# Mesures permanentes pour contrer les inondations de la rivière Lorette, secteur du boulevard Wilfrid-Hamel, Villes de Québec et de L’Ancienne-Lorette

ADDENDA AU RAPPORT D’ÉTUDE D’IMPACT SUR  
L’ENVIRONNEMENT DATÉ DE JUIN 2013

Réponses à la troisième série de questions  
et commentaires du MDDELCC

Projet WSP n° : 121-12904-00  
Projet Ville de Québec n° : PPD2010153

Figure QC-128-2 État actuel des lieux dans le secteur en amont du boulevard Wilfrid-Hamel. Résidence présente sur la rive droite (vue vers l'aval).

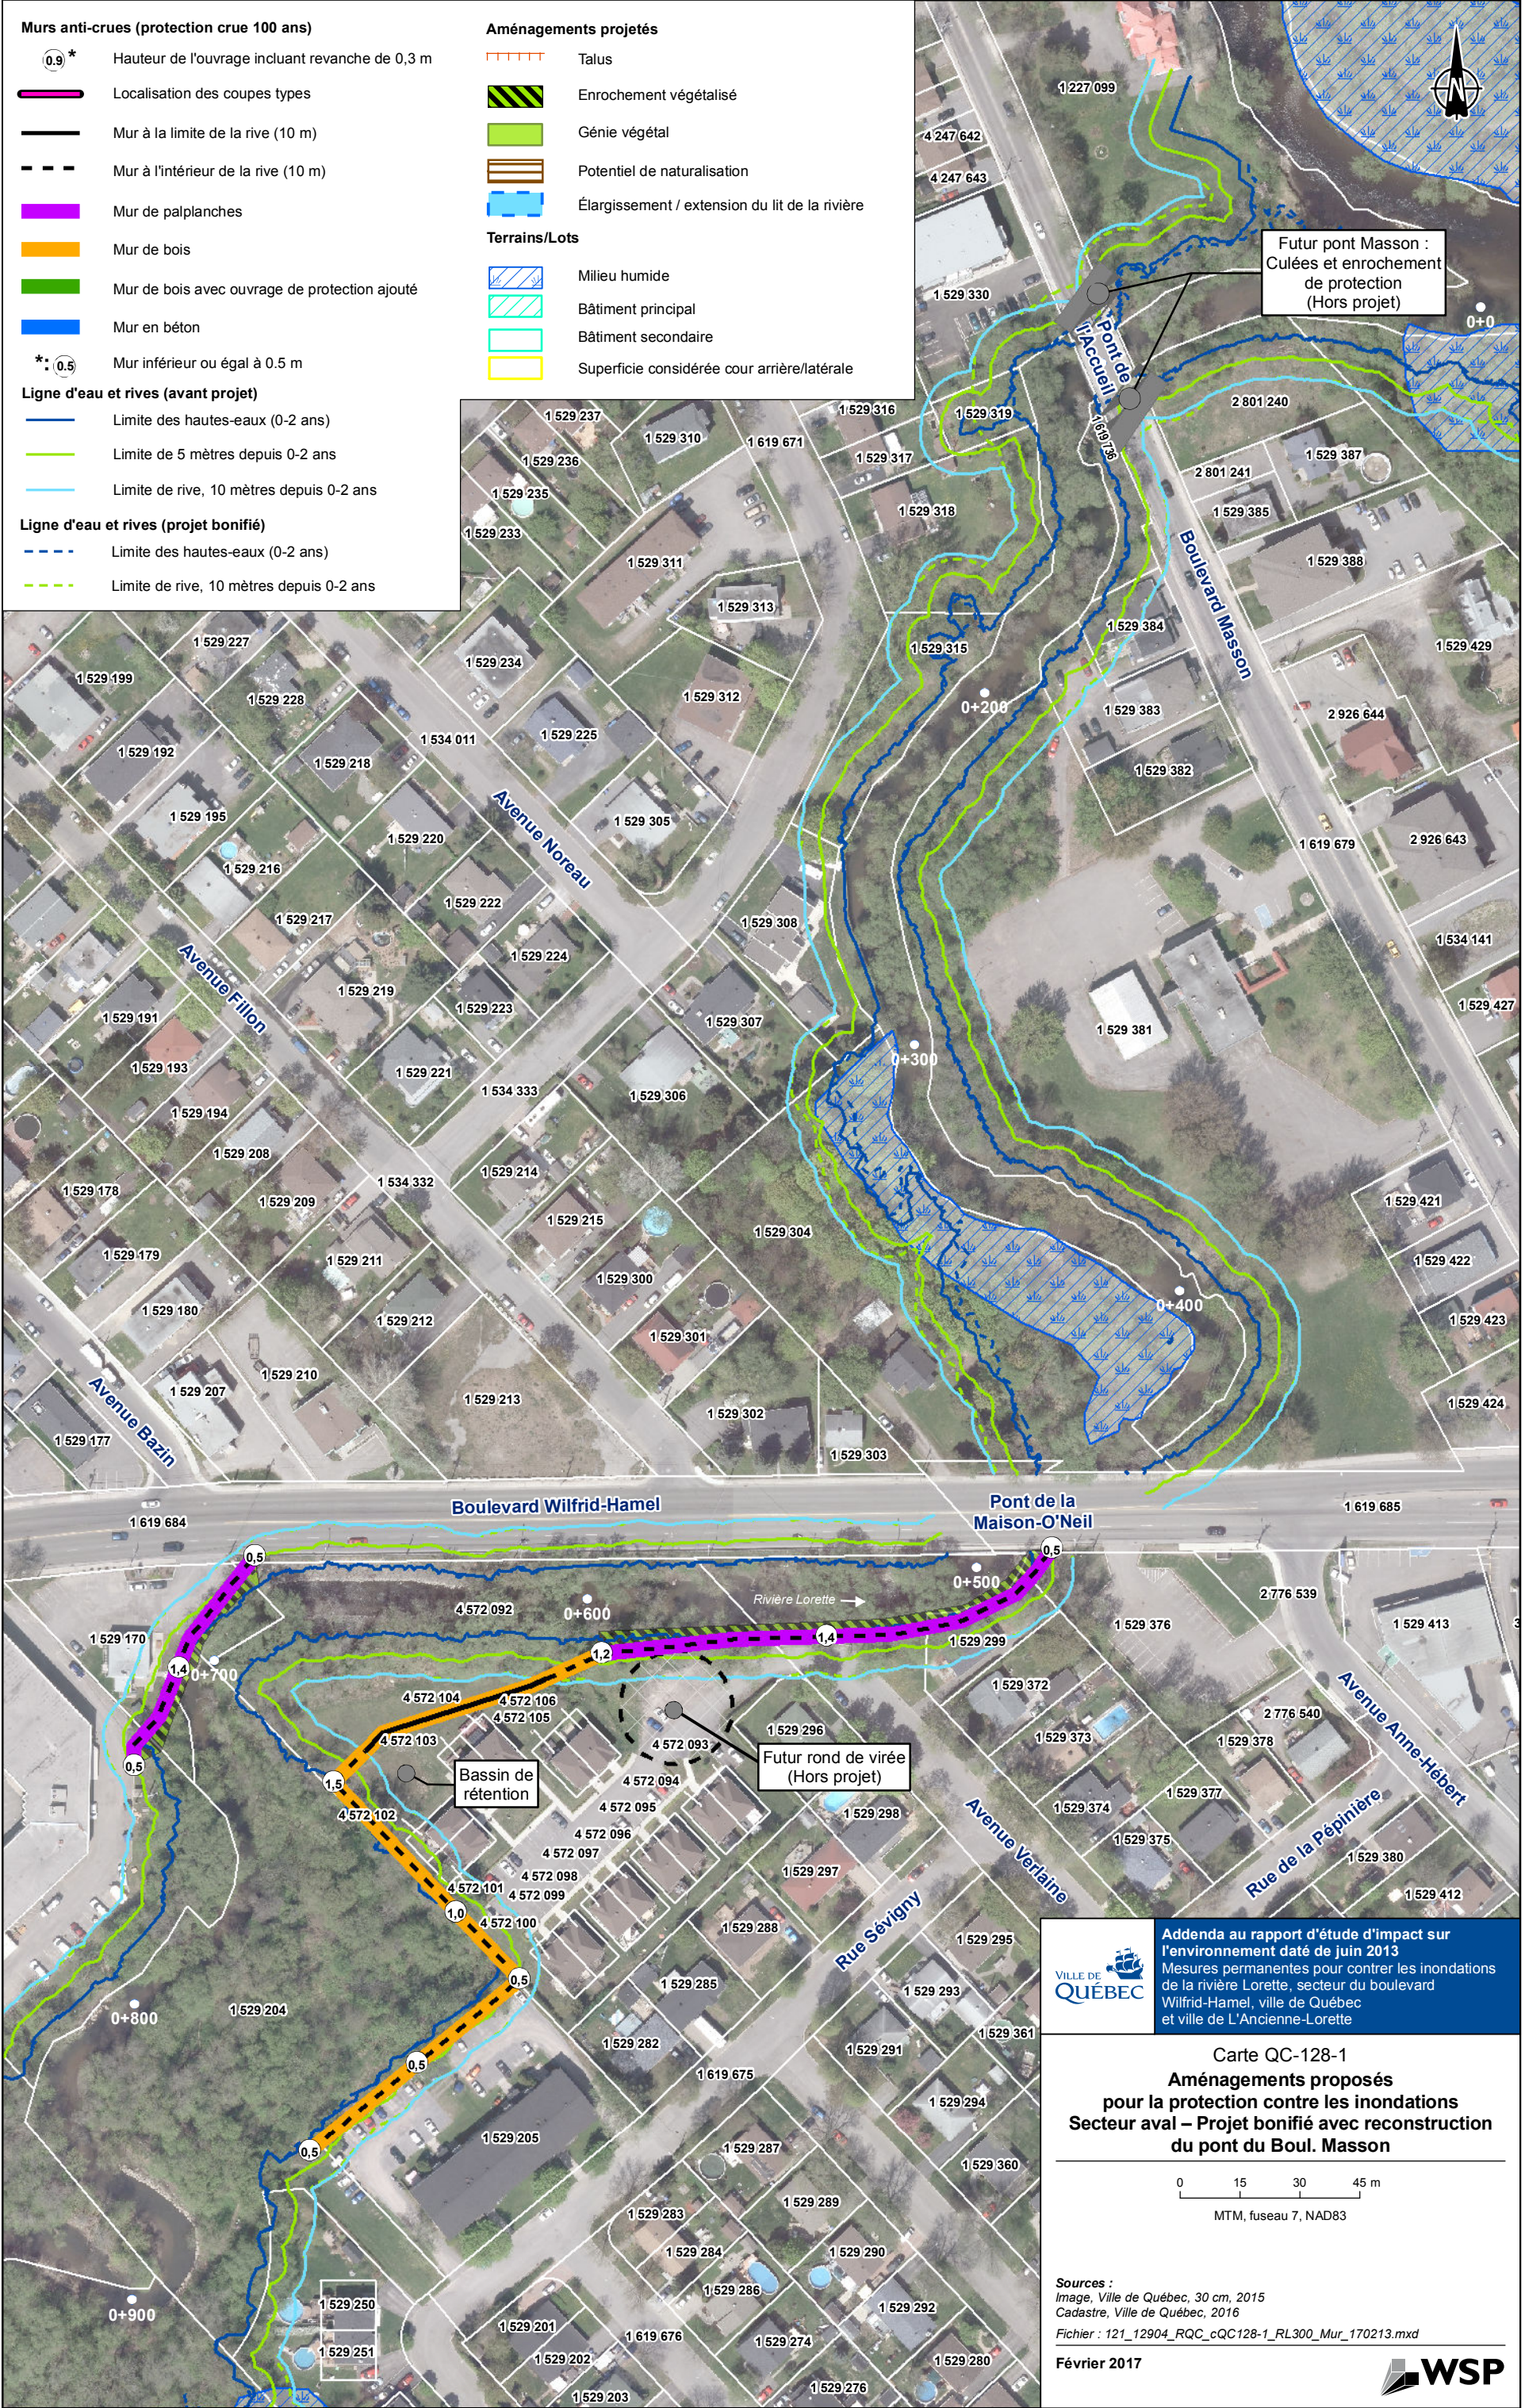
**QC-128** Les réponses aux questions QC-57 et QC-58 ont permis de constater que le projet aura un impact sur le secteur aval à la zone d'étude locale. En effet, le tronçon de la rivière Lorette en aval de la zone des travaux pourrait atteindre un rehaussement du niveau d'eau de l'ordre de 20 à 34 cm lors du passage d'une crue centennale, inondant potentiellement 7 terrains supplémentaires avec bâtiments. Afin d'être en mesure d'analyser les impacts des travaux sur ce secteur, l'initiateur doit :

Immédiatement en amont du pont du boulevard Wilfrid-Hamel, les rives de la rivière Lorette sont très urbanisées par la présence, sur la rive droite, d'une résidence et de la rue Verlaine, et sur la rive gauche, par le remblai du boulevard Wilfrid-Hamel (figures QC-128-2 et QC-128-3).

Pour contrer les inondations, compte tenu de l'espace très limité, un mur de palplanches est projeté en rive droite entre le pont et le PK 0+590. De l'enrochement végétalisé est aussi prévu au pied du mur. Cette solution permet de limiter les interventions dans le littoral et favorise l'écoulement des eaux de la rivière Lorette. Enfin, tel qu'illustré sur la carte QC-128-1, un rond de virée est prévu être aménagé à l'extrémité nord de la rue Verlaine.
